ALBIOMA SOLAIRE MAYOTTE

**MEMOIRE DE REPONSE A L'AVIS DE L'AUTORITE
ENVIRONNEMENTALE
PROJET DE CENTRALE PHOTOVOLTAÏQUE AU SOL A PROXIMITE DE
LA CARRIERE DE KOUNGOU (ETPC)**

**COMMUNE DE KOUNGOU
ILE DE MAYOTTE**

Figure 1 : Localisation du projet par rapport à la Z2 du dépôt d'explosifs (Source : ASM, 2019)

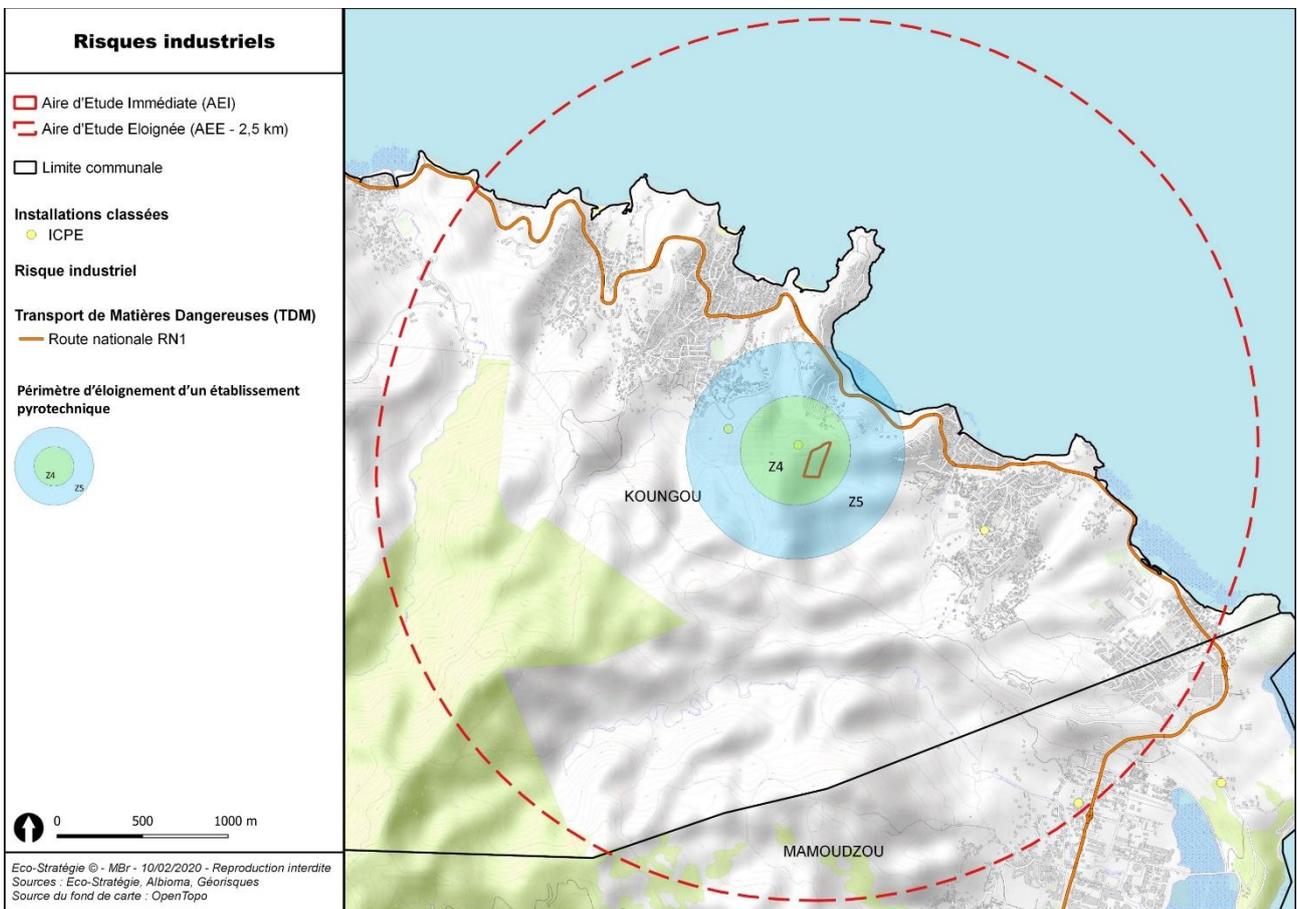
« L'Ae recommande d'apporter plus d'informations dans l'étude d'impact concernant le dispositif de sécurité autour du dépôt d'explosifs. »

Comme indiqué p.88 de l'étude d'impact sur l'environnement, le risque industriel est lié au dépôt de 10 tonnes d'explosifs de la société ETPC (COLAS). Un périmètre de restriction d'usage du sol à proximité est défini et intégré au PLU de la commune¹.

L'emprise projet de la centrale photovoltaïque d'Albioma est située hors de la zone de danger Z2 mais en Z4 du dépôt d'explosifs d'ETPC.

Les établissements recevant du public ainsi que les infrastructures dont la mise hors service prolongée en cas d'accident pyrotechnique serait dommageable pour la collectivité (installations non enterrées d'alimentation ou de distribution d'eau, d'énergie telles que réseaux électriques sous haute et moyenne tension, réservoirs et conduites de produits inflammables, ensembles de production et de transmission d'énergie pneumatique, etc.) ne doivent pas se trouver en zones Z1 à Z4.

Les services de la DEAL ont été sollicités. A ce jour, aucune réponse n'a été apportée sur le dispositif de sécurité autour du dépôt d'explosif.
